ALT-052 | Gardróbba integrált munkahely

R02 | mm | NEM ELFOGADOTT ALTERNATÍVA | a fő változat és főösszeg nem módosult

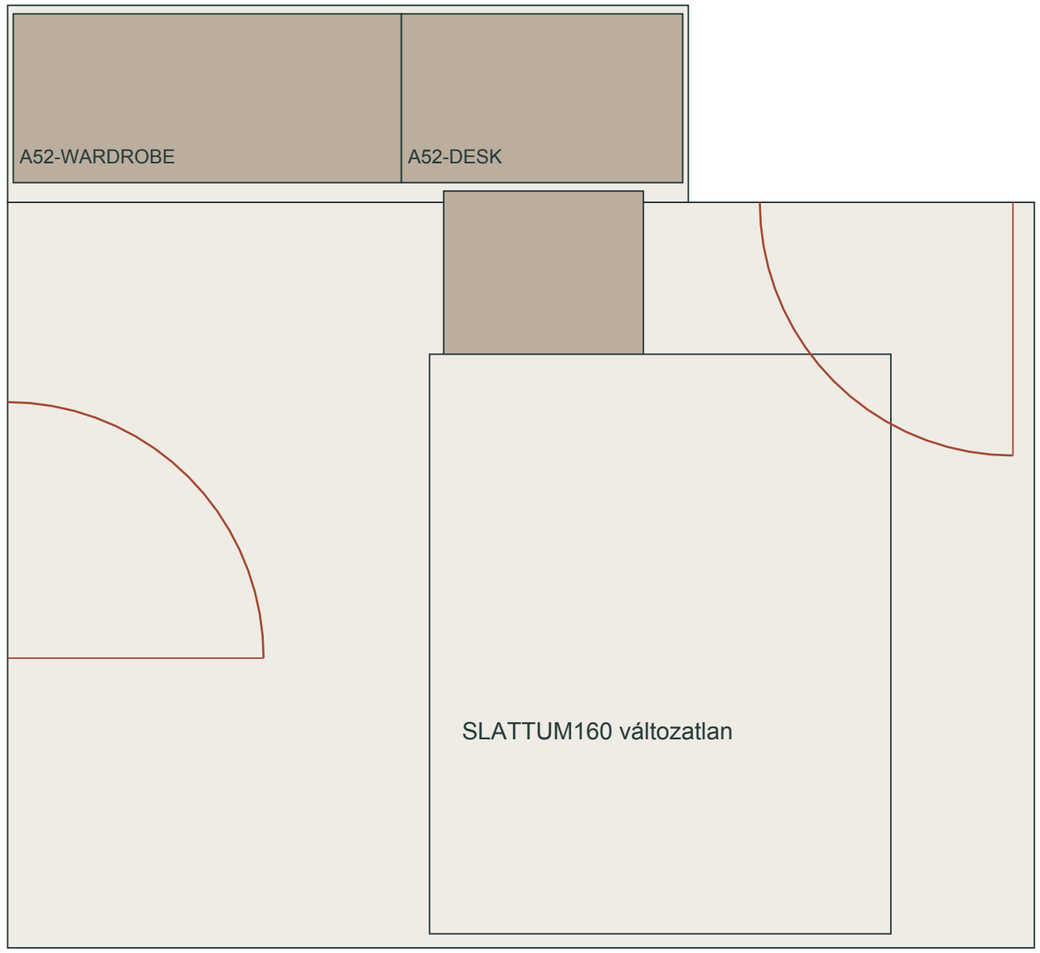
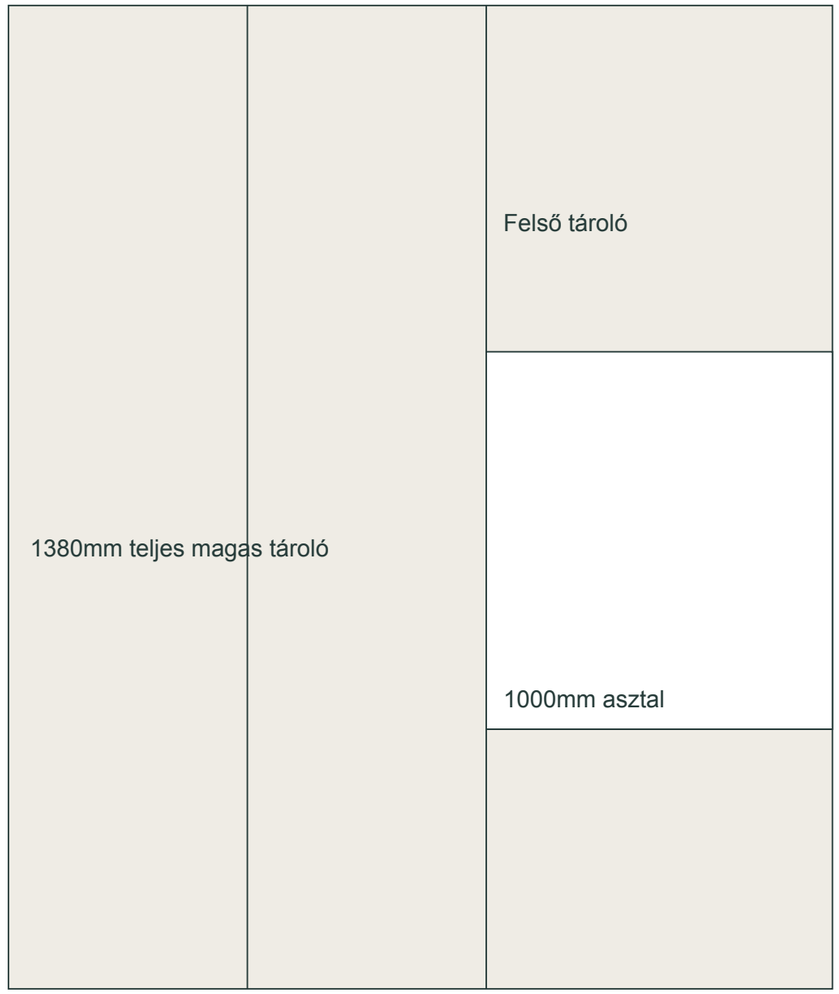
Elölnézet:2380×2840; mélység600; asztal750mm magas.

Alaprajz: a160-as ágy és1000mm munkahely megmarad.

A05.2 belső és erkélyajtó mintavett nyitása:0jelzés.

Korlát: tárolónyitás, szék használati tér és rögzítés még ellenőrizendő.

Kompromisszum:2380→1380mm teljes magas gardrób; felső tároló részben visszapótolja a térfogatot.
